島根原子力発電所2号炉 審査資料	
資料番号	EP-050 改 48(説 41)
提出年月日	令和2年6月11日

島根原子力発電所2号炉

地震による損傷の防止

[地下水位の設定]

2-3図 地下水水位低下設備 (既設) 断面図

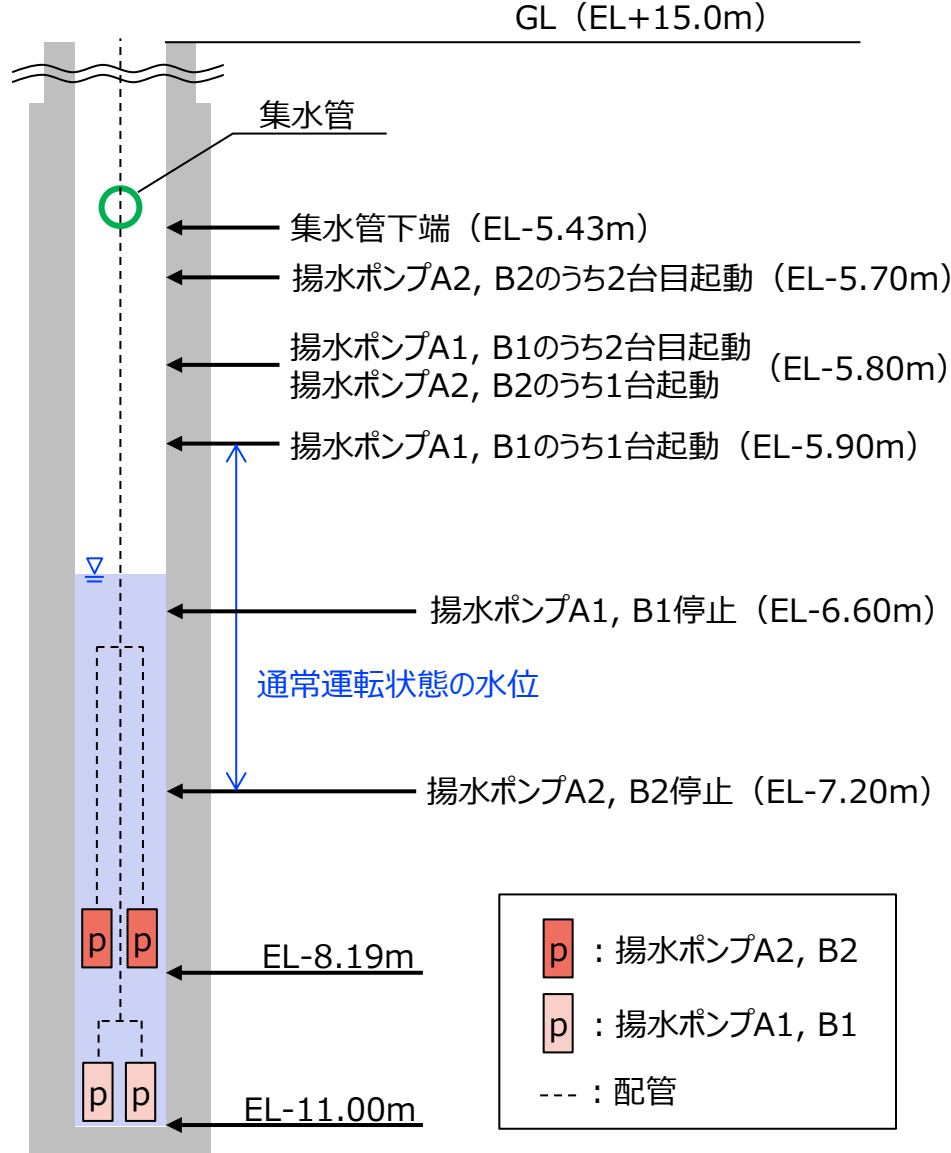
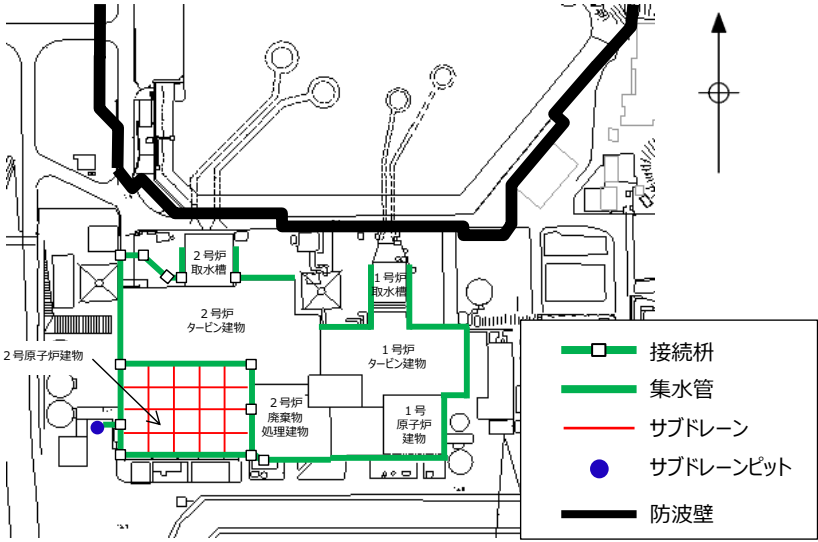
- 詳細設計段階で新設の地下水位低下設備の有効範囲と効果を検討する方針に関して、既設の地下水位低下設備を構成する各部位の役割を期待する部位と期待しない部位を明確にし、役割を期待する部位の要求機能、基準地震動Ssに対して想定する損傷形態、性能及びその性能を期待できる根拠等を整理して説明すること。
- 再現解析によるモデルの妥当性確認について、前提となる既設の地下水位低下設備の詳細構造を説明すること。
- 既設地下水位低下設備は信頼性が低いとしているが、基準地震動Ss等による損傷で他の施設等に波及影響を与えることがないのか説明すること。
- 既設のドレーンについて、管路ではなく周辺の砕石相当として取扱うとしているが、基準地震動Ss時に砕石の間に土砂が流入する等して集水機能が低下する等が考えられるため、砕石相当の透水係数を適用できるのか説明すること。

- 地下水位低下設備 (既設) の機能に期待しない (ドレーンは砕石及び土砂が流入して集水機能が低下した状態、揚水ポンプは稼働しない状態とし、揚水経路としない)ことを明記。(P14,26,35,62)
- 地下水位低下設備 (既設) の詳細構造を説明。(P15,16)
- 地下水位低下設備 (既設) は、耐震性または設置環境の観点から、基準地震動Ss等による損傷で他の施設等に波及影響を与えることがないことを説明。(P61)
- 既設のドレーン (サブドレーン、集水管及び接続柵) は岩盤や構造物に囲まれており、周囲を砕石で埋め戻しているため、機能に期待しない場合においては、砕石相当の透水係数を設定していた。しかしながら、万が一、経年的に周囲の埋戻土からの土砂流入により通水面積の減少が発生した場合、確実に土砂を除去できないため、砕石の間に土砂が流入した状態を仮定し、埋戻土 (掘削ズリ) 相当の透水係数に見直す。(P59,60)

- 地下水水位低下設備 (既設) のうち、サブドレーンピットの断面図を2-3図に示す。
- 地下水水位が、通常運転状態の水位を超えるEL-5.90m以上に上昇すると、水位センサーが検知して揚水ポンプを起動し、EL-5.70mまで順次起動することにより、通常運転水位まで低下させる。
- ポンプは保守点検のルールを定めて運用しており、定期的な巡視・点検を行っている他、地震後は速やかに設備点検し状況を確認することとしている。

3-6図 地下水位の経時変化例

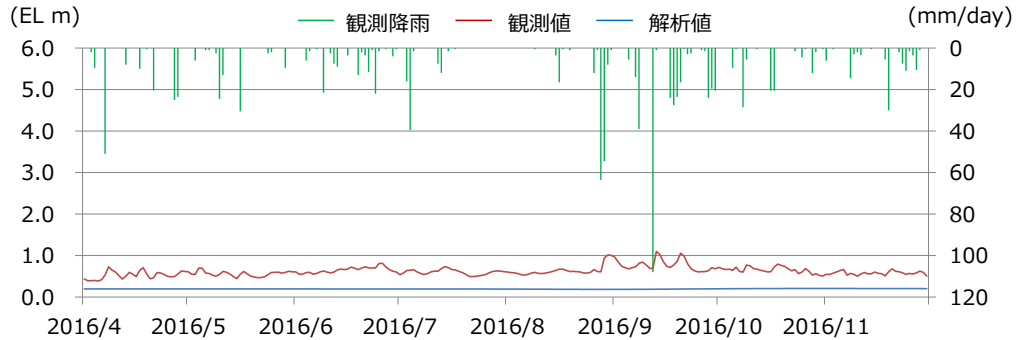
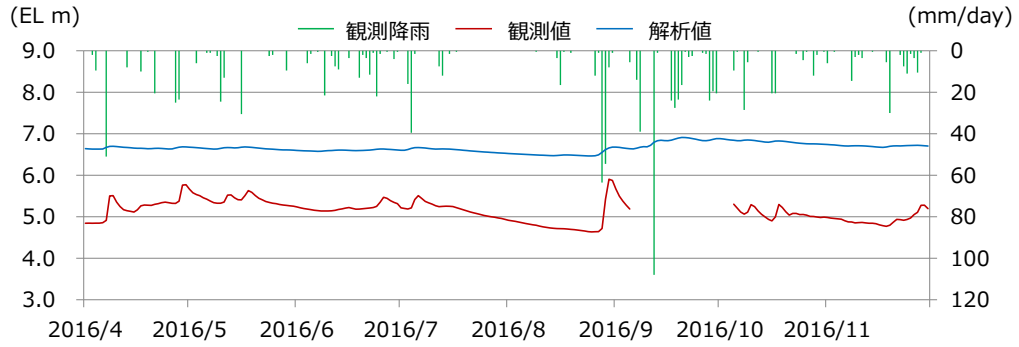
- 地下水位低下設備に期待しない各施設の地下水位について、三次元浸透流解析から地下水位を設定する方法及びプロセスの方針を示し、その保守性を説明すること。
- 三次元浸透流解析の再現解析のうち参考として実施した非定常解析については、解析値の観測降雨に対する感度が低いため、その理由を考察すること。
- 地下水位低下設備について、揚圧力低減及び液状化影響低減の効果を期待することを踏まえた基準適合上の位置付けとその考え方を説明すること。

- 再現解析において、参考として非定常解析を実施し、水位の経時変化について3-6図のとおり確認した。主要建物周辺の代表点としてNo.1孔を、高台の代表点としてNo.7孔を選定した(3-4図参照)。
- No.1孔は2号炉の北側に位置し、海が近く、埋戻土(掘削ズリ)の層厚の比較的薄い地点である。一方で、No.7孔は敷地の南側に位置し、埋戻土(掘削ズリ)の層厚の比較的厚い地点である。地下水位の経時変化に係る観測値と解析値を比較すると、No.1孔では概ね同程度であり、No.7孔では解析値が観測値を上回っている。
- また、降雨時の地下水位の反応について観測値と解析値を比較すると、観測値は降雨と連動して地下水位が変化しているが、解析値は観測値と比較して地下水位の感度が小さい。この理由として、局所的に潜在する割れ目や水みち、主要建物周辺工事の影響等が挙げられるが、再現解析の解析モデルに反映できていない。
- 今後、解析モデルへの反映の可否を含めて検討し、非定常解析の位置付け及び非定常解析の信頼性を向上させるための取り組みについて、詳細設計段階で説明する。
- それぞれの観測孔における地下水位の経時変化の傾向を以下に示す。

埋戻土(掘削ズリ)の層厚が厚いNo.7孔の観測値によると、降雨等による水位上昇後、緩やかに低下する傾向にあり、概ねEL+5~6mの間を推移している。一方で、解析値では、それよりも高い概ねEL+6~7mの間を推移していることを確認した。

添付5-3図 三次元浸透流解析結果(定常状態・地盤改良完了後)

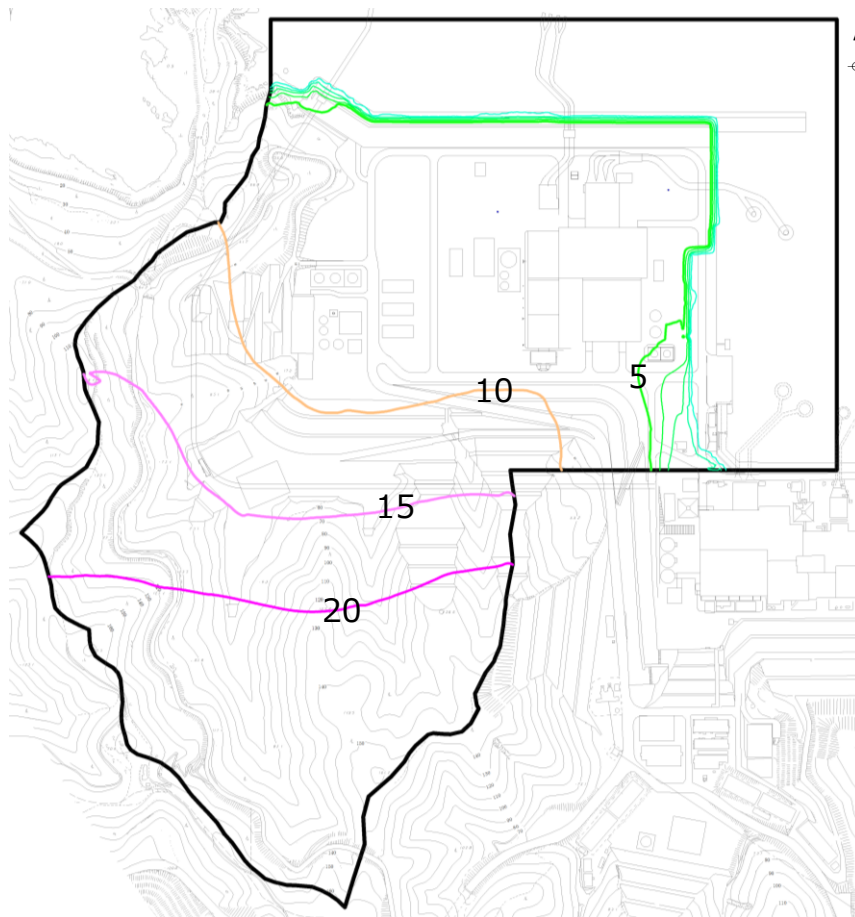
- 14-5 : 地下水位低下設備に期待する設計上の効果と、その効果に期待する対象施設を説明すること。
- 14-6 : 地下水位低下設備の効果が反映された観測地下水位に対して、保守的となるように設定するとしている地下水位について、地下水位の高さとして許容できる範囲を含めて、設定方法を説明すること。
- 14-7 : 将来的な地下水流の予測について、3号炉北側で実施中の局所的な地盤改良の影響はないと判断した根拠を定量的に説明すること。

- 3号炉北側の防波壁周辺の地盤改良完了後における地下水位のコンター図を添付5-3図に示す。
- 2号設置変更許可申請では、3号炉建物周辺の地下水位低下設備（既設）の機能に期待しないため、地下水位低下設備（既設）を保守的に考慮しない。また、降雨条件として、気象庁松江地方気象台における年間降水量にばらつきを考慮した値（平均値+1 σ ）に、今後の気候変動予測による降水量の変化を加味し、降水量を設定した。
- 防波壁近傍において、地下水位は概ねEL+5m程度であり、地表面まで上昇しないことを確認した。

添付9-1図 敷地内の地下水位に影響を及ぼすと考えられる要因の時系列整理

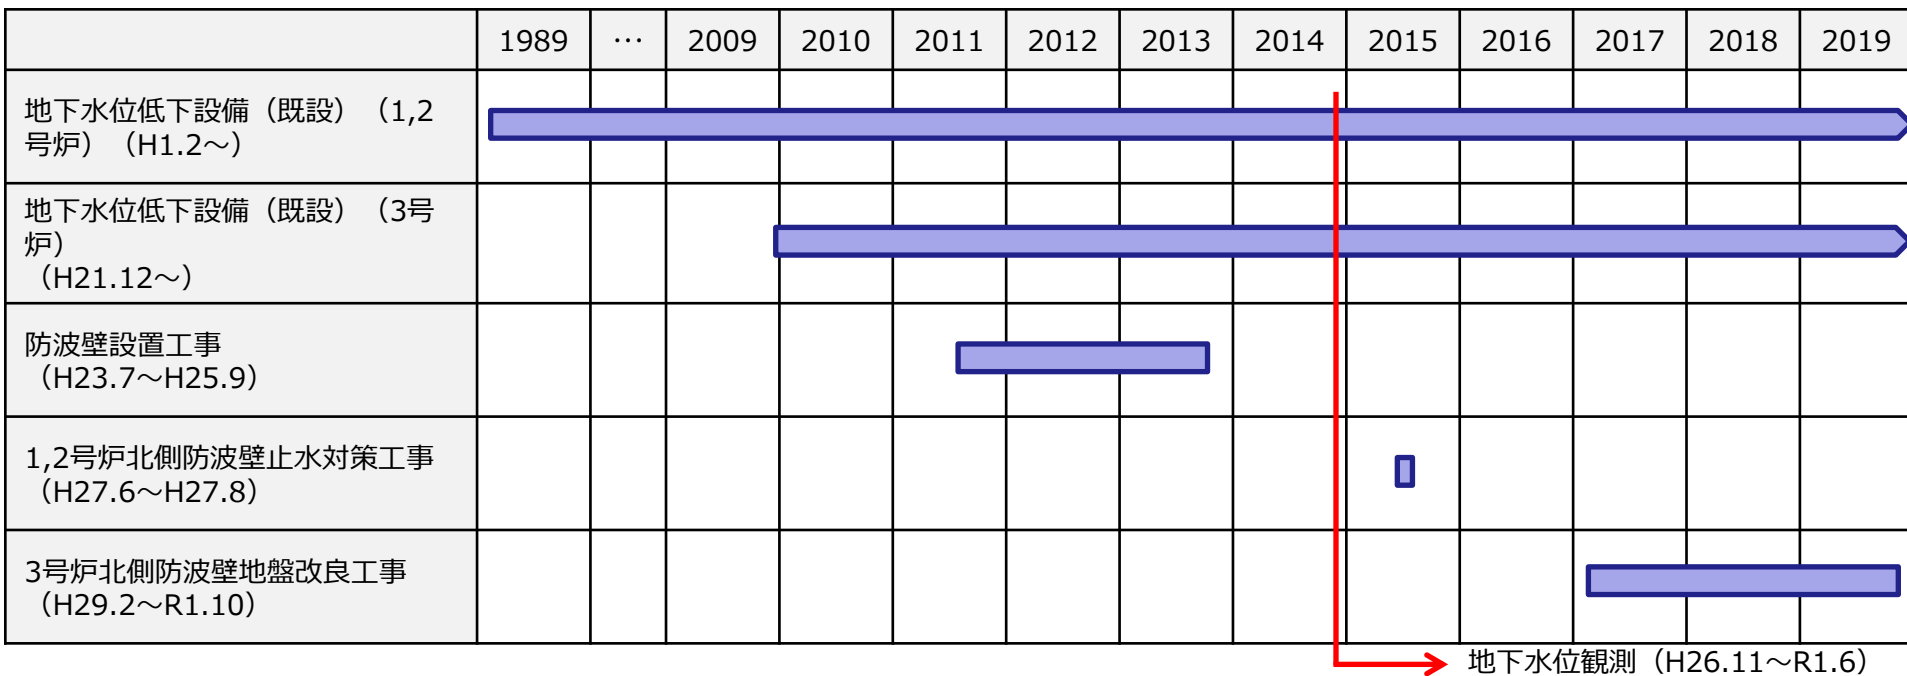
- 14-1 : 観測平均地下水位コンターについて、防波壁設置前の地下水位低下設備の稼働状況、地盤改良工事、降雨との時系列的な関係を整理し、地下水位に与える影響を分析した上で、防波壁の設置及び地盤改良による影響を考察し改めて説明すること。
- 14-2 : 観測地下水位を平衡状態に保持している要因について、網羅的に抽出した上で、分析及び考察を行うこと。また、要因の分析及び考察から、後段規制における地下水位低下設備の効果や地下水位観測記録等を踏まえた設定の考え方を説明すること。

- 敷地内の地下水位に影響を及ぼすと考えられる要因及び事象について、下表のとおり影響時期を整理した。また、地下水位観測記録を踏まえた考察を行った。
- 地下水位については、H26.11から連続観測しており、この観測記録（H26.11～R1.6）に基づき、支持地盤及び周辺地盤の改良が敷地の地下水位に与える影響について、下記のとおり考察する。なお、防波壁近傍及び2号炉建物廻りの地下水位観測記録を次頁以降に示す。
 - ・ 観測記録 No.3より、1, 2号炉北側防波壁周辺の止水対策の前後において地下水位の上昇は見られないが、降雨後の地下水位上昇量が小さくなる傾向が確認された。
 - ・ 観測記録 No.5より、3号炉北側防波壁周辺の地盤改良に伴い地下水位が徐々に上昇するが、上昇量は僅かである。また、3次元浸透流解析の結果から、保守的に3号炉周辺の地下水位低下設備（既設）が稼働しない場合においても、EL+5m程度に落ち着くと考えられるため、地盤改良の影響は軽微であるといえる。

添付10-1図 現場透水試験結果
(C_H級, C_M級及びC_L級岩盤)

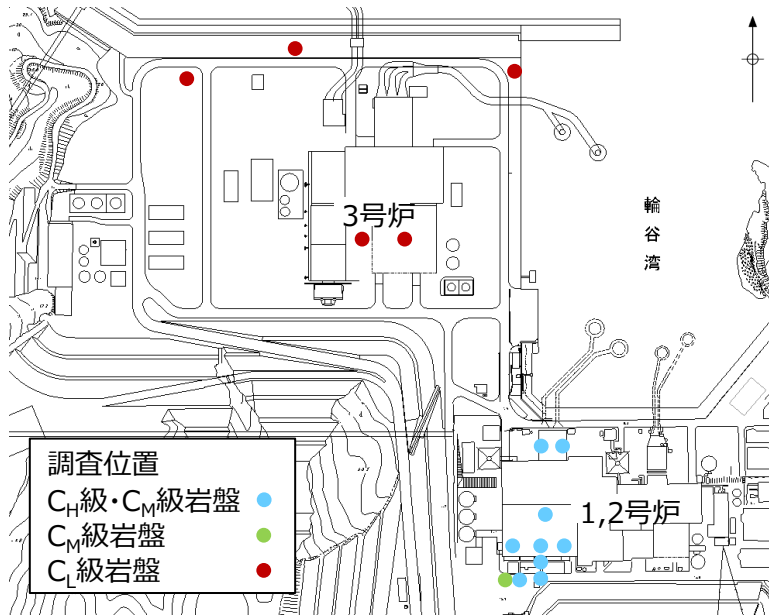
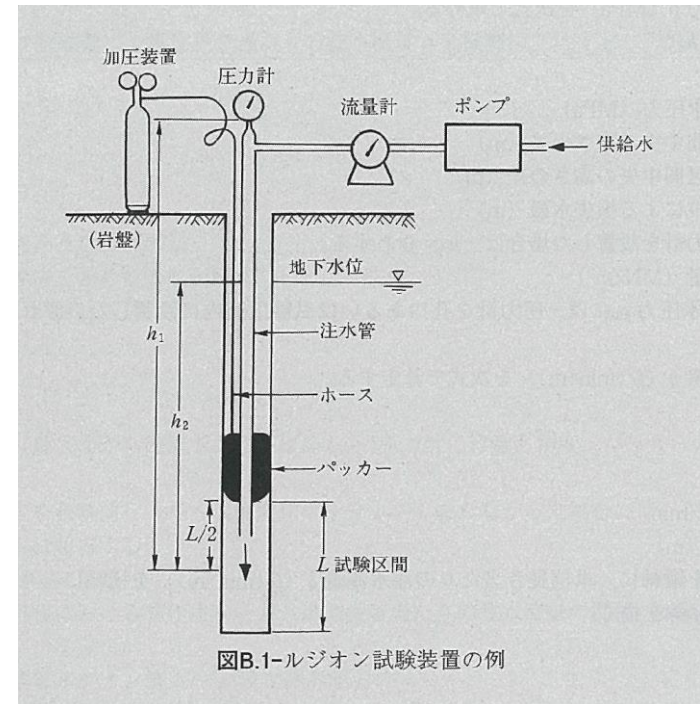
- 再現解析に用いる地盤の透水係数について、ボーリング調査等による地盤状況、試験等による具体的な設定方法及び設定プロセスを示し、その妥当性を説明すること。
- 浸透流解析で用いた透水係数について、岩級区分のD級のみ他の岩級と設定方法が異なる理由及び埋戻し土の透水係数が建設時工認の値に比べかなり大きくなっている理由を説明すること。

- 再現解析に用いる地盤の透水係数については、解析の精度向上を目的として、敷地の岩級に合わせて透水係数を設定することとしC_H級～C_L級の岩盤は現場透水試験（ルジオン試験）より、D級は後段での説明のとおりクレーガーの方法により、埋戻し土（掘削ズリ）及び砂礫層は現場透水試験（回復法）より、それぞれ透水係数を求めていることを説明。
(P88～92)
- 浸透流解析で用いた透水係数は、地盤工学会基準に基づく現場透水試験（ルジオン試験、回復法）により求めているが、D級岩盤は主として地山の表層に薄く分布していることから、現場透水試験（ルジオン試験）の試験区間長（通常5m）を確保できないため、現場透水試験による透水係数の取得が困難であることから、粒度試験結果からクレーガーの方法（地盤工学会）により透水係数を設定していることを説明。また、建設時工認の埋戻し土の透水係数は、工学的な観点から岩盤の透水係数より1オーダー大きな値とすることで地下水位を保守的に評価することに重点を置き、現場透水試験によらず透水係数を設定しており、今回、解析の精度向上を目的として地盤工学会基準の現場透水試験（回復法）を実施し、直接的に透水係数を求めて設定したことにより値が異なっていることを説明。(P89～92)

- 建設時工認では、原子炉建物直下に分布する頁岩・凝灰岩（上層部）及び頁岩・凝灰岩（下層部）の2種類において、地盤工学会基準の現場透水試験（ルジオン試験）に基づき透水係数を設定していた。
- 今回、3次元浸透流解析を行うに当たり、解析の精度向上を目的として、敷地の岩級に合わせて透水係数を設定する。C_H級、C_M級岩盤については、建設時工認の現場透水試験より透水係数を設定した。なお、C_L級岩盤については2号炉周辺岩盤に分布していないことから、3号敷地造成前の尾根部における現場透水試験より透水係数を設定した。
